55-02.25

Жилой дом с приспособлением подземной автостоянки под защитное сооружение гражданской обороны – «укрытие» (ЗСГО) с инженерными сетям и благоустройством территорий по адресу: г. Москва, внутригородское муниципальное образование Измайлово, Сиреневый бульвар, земельный участок 4/9 (участок 6.2)

Архитектурные решения интерьеров. Места общего пользования.	Стадия	Лист	Листов
	ДП		
Фрагмент плана 1 этажа. Секция 6.2.1	ООО "ФОРМАЦИА"

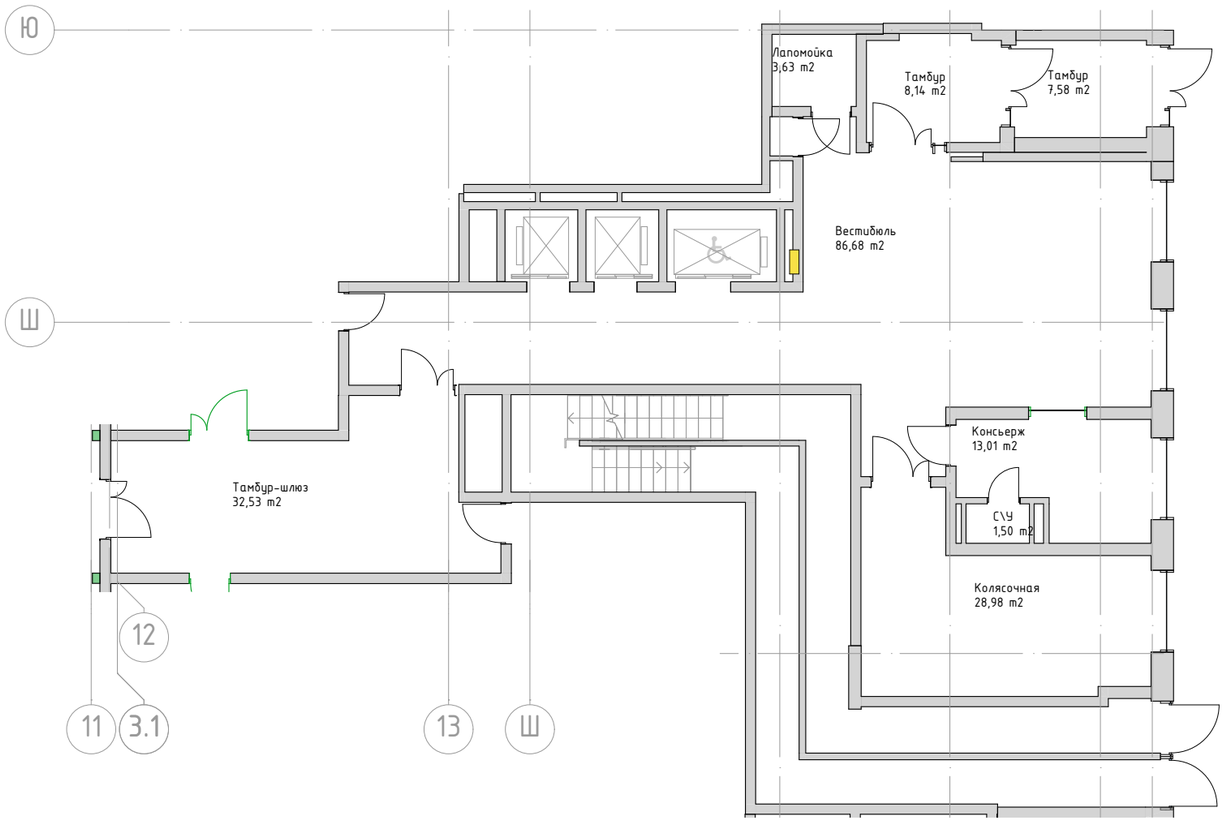
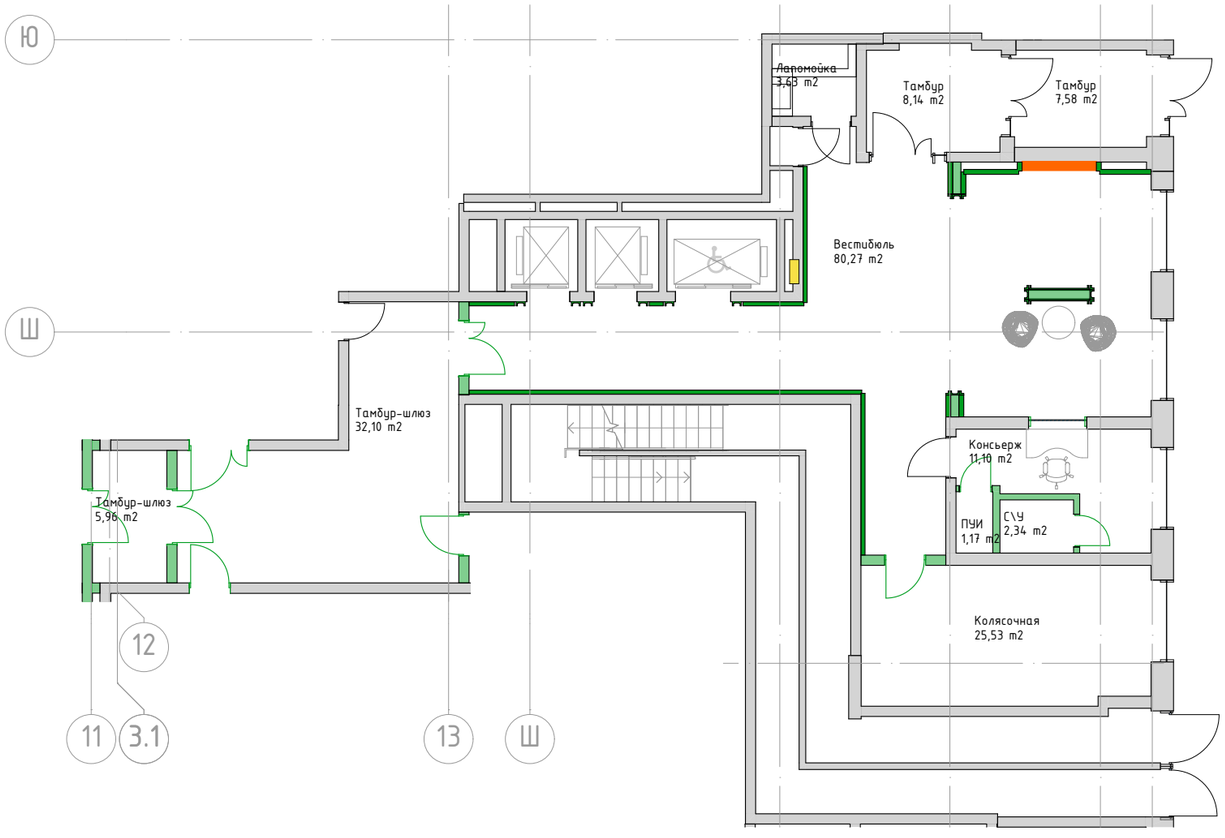
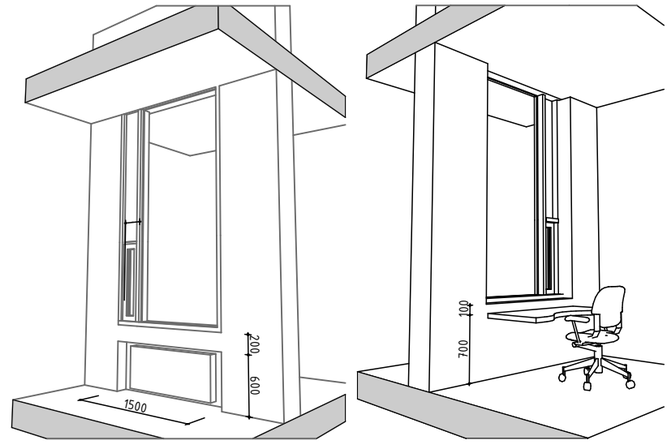
Предлагаемое решение по обустройству витражной конструкции между вторым тамбуром и помещением консьержа:
1. Витраж выполнить на высоте рабочего места консьержа.
2. Отопительный прибор разместить под витражом с применением декоративного экрана.
3. В витражной конструкции предусмотреть открывающееся окно для удобного взаимодействия консьержа с посетителями и жильцами.
